泊発電所3号炉 防潮堤の設計方針について

令和4年3月3日
北海道電力株式会社

審査会合における指摘事項に対する回答一覧(未回答分)(1/4)

変更前 (平成29年3月提出資料)

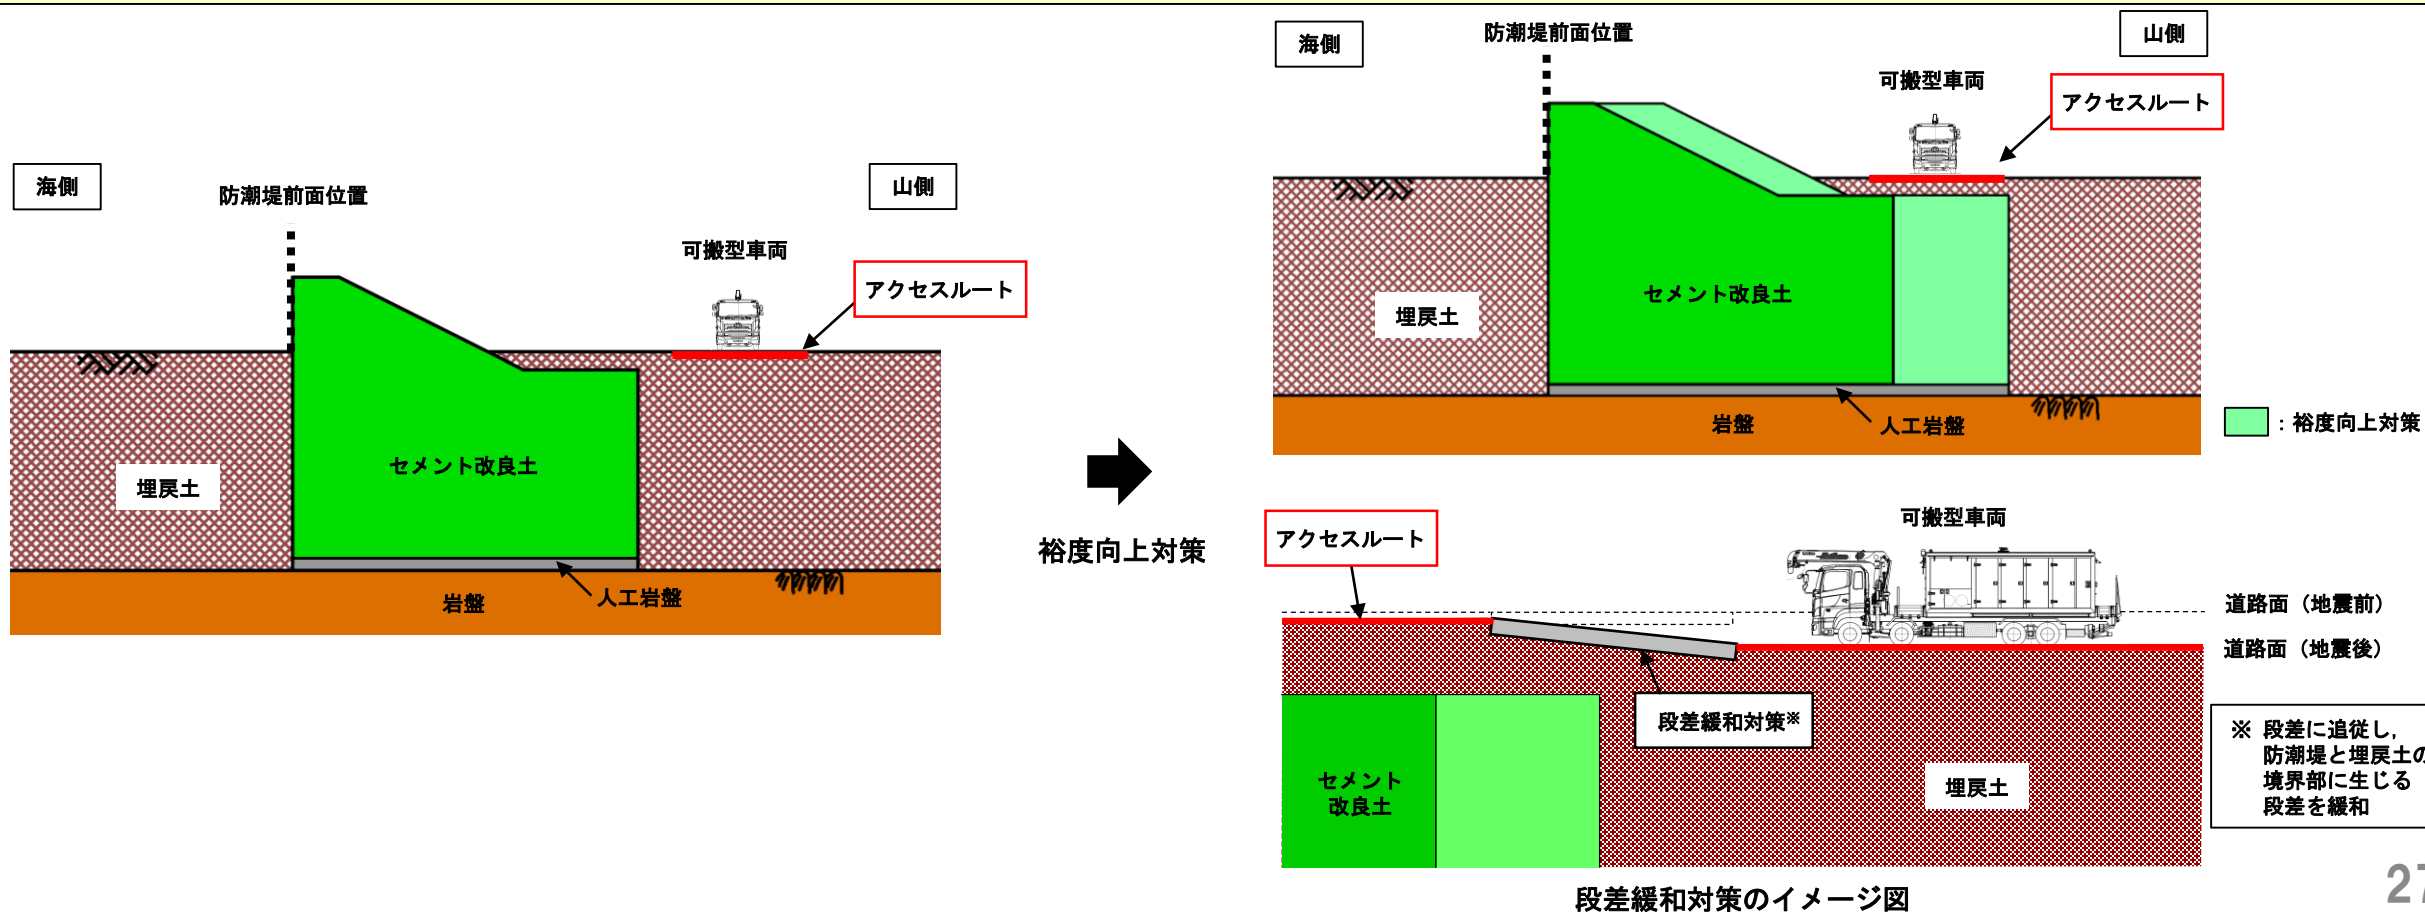
防潮堤の位置、構造を変更することにより屋外アクセスルートや屋外溢水影響評価に変更が生じているが、防潮堤の構造・仕様及び設計方針を検討するにあたって、屋外アクセスルートや屋外の溢水影響評価の変更も含め、基準への適合方針に影響を与えるものを設置許可基準規則の条文及び重大事故等防止技術的能力基準の項目ごとに網羅的に整理して説明すること。

- これまで防潮堤上をアクセスルートとして活用していたが、防潮堤の再構築に伴い、新設する防潮堤の内側又は基準津波の影響を受けない敷地高さ以上にアクセスルート (地震及び津波を考慮しても使用可能なルート) を設定する。
- 敷地T.P.+31mからT.P.+10mへのアクセスルートについては、西側ルートは岩盤内にトンネルを設置し、東側ルートは形状を変更した道路を設置する。
- 既存防潮堤を道路として残置する範囲は、サブルート (地震及び津波以外の事象発生時に活用するルート) に設定する。
- 既存防潮堤が地震や津波により損傷しても、新設する防潮堤の内側又は基準津波の影響を受けない敷地高さ以上に設定したアクセスルートに影響はない。

- 防潮堤の再構築に伴いT.P.+10mの敷地形状が変更となることから、最新の敷地形状を反映した屋外溢水影響評価を実施する。

残置する既存防潮堤が耐津波設計に及ぼす影響に関する検討フロー

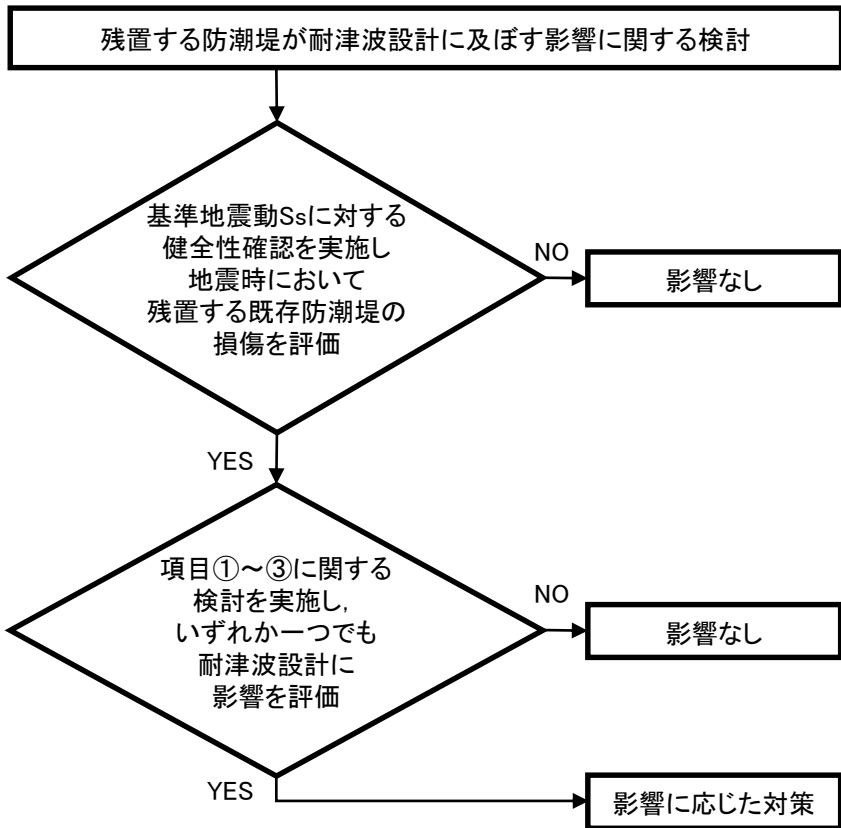
地震時の液状化による変状等の被害状況を想定した上で、既存のセメント改良土部の瓦礫等が耐津波設計に与える影響をもれなく検討し説明すること。例えば、泥水が海水ポンプの取水性及び防潮堤の津波荷重 (波圧荷重及び漂流物衝突荷重) に与える影響、瓦礫の滑動による防潮堤への二次的影響等を含め検討すること。

- 残置する既存防潮堤が耐津波設計に及ぼす影響に関する検討フロー及び項目①～③の検討方針を以下に整理した。
- 残置する既存防潮堤の健全性については、二次元有効応力解析により基準地震動Ssに対する液状化を考慮したうえで、残置する既存防潮堤の損傷を評価する。
- 上記の検討を踏まえ、項目①～③に関する検討を実施し、いずれか一つでも耐津波設計への影響が確認される場合は、影響に応じた対策を実施する。
- 具体的な検討内容は、『第5条_耐津波設計方針』でご説明する。

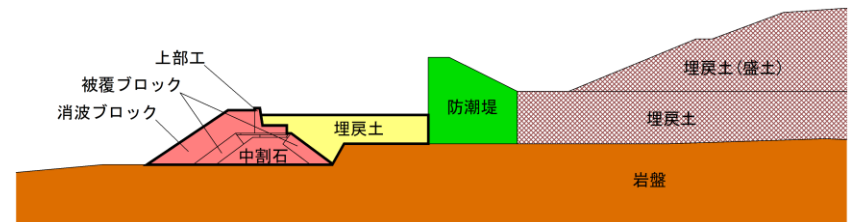
防潮堤の前面にある護岸等の構築物について、防潮堤に近接している場合には、地盤の液状化による変状を考慮して波及的影響を検討し説明すること。また、地盤の液状化による変状が防潮堤に及ぼす影響について、護岸が緩和している場合は、防潮堤の耐震評価上の護岸の位置づけを検討し説明すること。

- 防潮堤の構造成立性 (すべり安定性) は、防潮堤に作用する慣性力に対して必要な防潮堤幅を確保することで、成立させる方針である。
- 防潮堤前面の既設護岸及び埋戻土は、役割を期待していないため、設置変更許可段階における防潮堤の構造成立性評価においてモデル化しない。
- 既設護岸による防潮堤への地震時の波及的影響は、既設護岸の形状を適切にモデル化し、有効応力解析により耐震性を評価することで考慮する。
- 防潮堤に近接する構築物のうち既設護岸以外の構築物は、『第4条_耐震設計方針』において網羅的に抽出し、抽出された構築物による防潮堤への波及的影響評価結果については、設計及び工事計画認可段階でご説明する。
- 既設護岸が地震により損傷した場合に、漂流物となる可能性については、『第5条_耐津波設計方針』においてご説明する。
